PRINSIPPAVKLARING FOR HØYDE PÅ BYGG, ANDEL FUA PÅ TAK OG BRUK AV FRIKJØPSORDNING

Utval	Saksnummer	Møtedato
Lokal utvikling	016/19	07.03.2019

Arkitektkontoret Vest AS v/ Thorbjørn Fuglestad har på vegne av Activum Bryne AS sendt inn et planinitiativ i tråd med plan- og bygningsloven §12-8 for deler av området omtalt som S16 i Kommunedelplan for Bryne sentrum 2015-2026, se plankart under

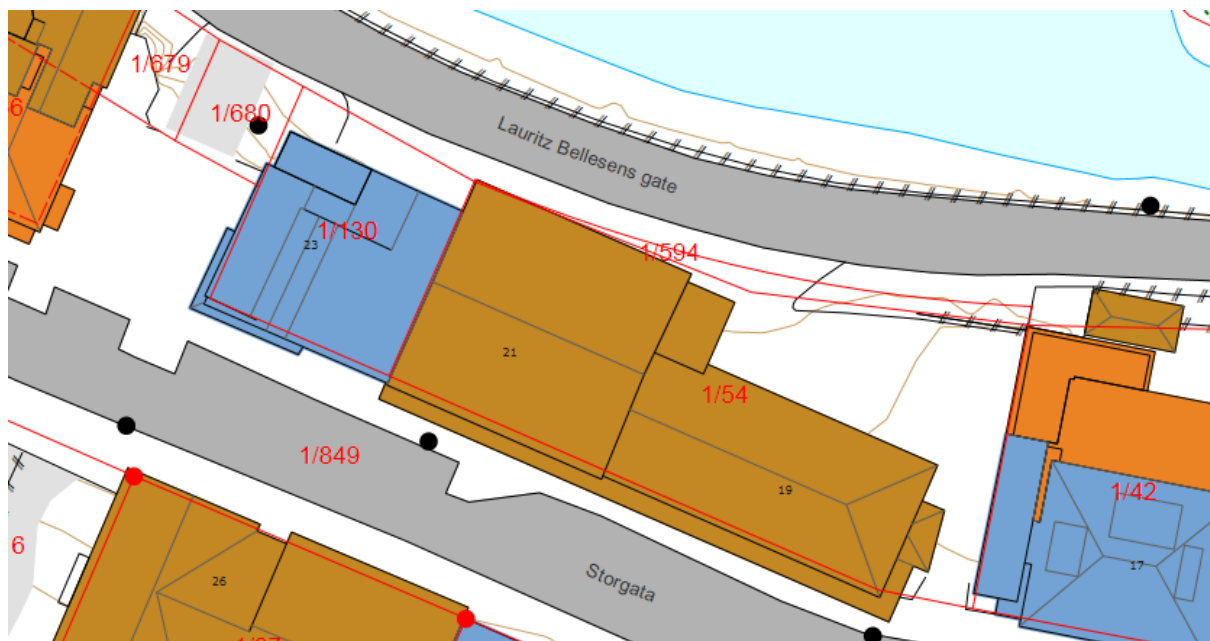
(til venstre) og plangrep (til høyre).

Soldiagram 1.mai, kl. 12

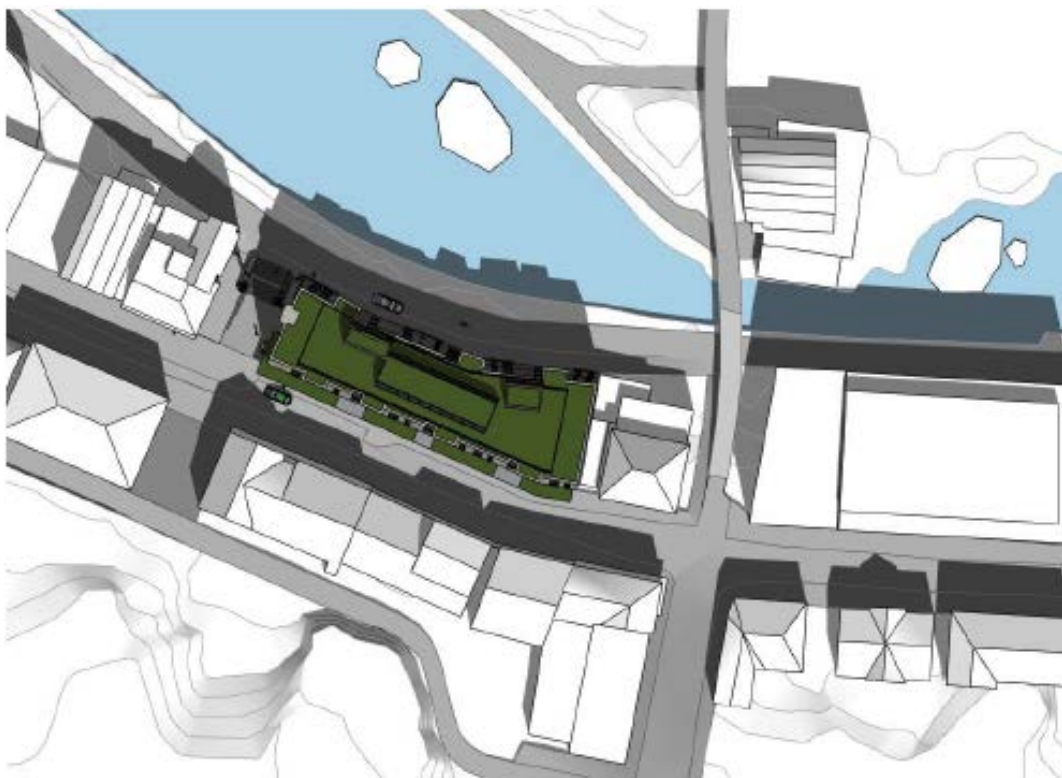
Forslagstiller skriver i planinitiativet at det vil være 4 etasjer mot Storgata (og underetasje mot Lauritz Bellesens gate). Det er ikke vist snitt eller målsatte tegninger i planinitiativet, men det er vedlagt 3D-modell for sol- og skyggeanalyse, se *modell under*.

Tegningen over viser sportsboder plassert på tak, samt trapperom og heis. Tidspunkt for modellens skyggevirkning er kl. 12 den 1. mai (planinitiativet viser også flere tidspunkter).

Forslagsstiller ønsker å oppføre et bygg på 4 etasjer hvor det tillates 3,5. Ved å tillate sportsboder på tak økes også byggehøyden til en slags «5. etasje» utover tillatte bygningskropper som trapperom og heis.

Rådmannens vurdering: Det vil være uheldig for bakenforliggende bebyggelse om det tillates at byggehøyde økes, og rådmannen anbefaler ikke dette.
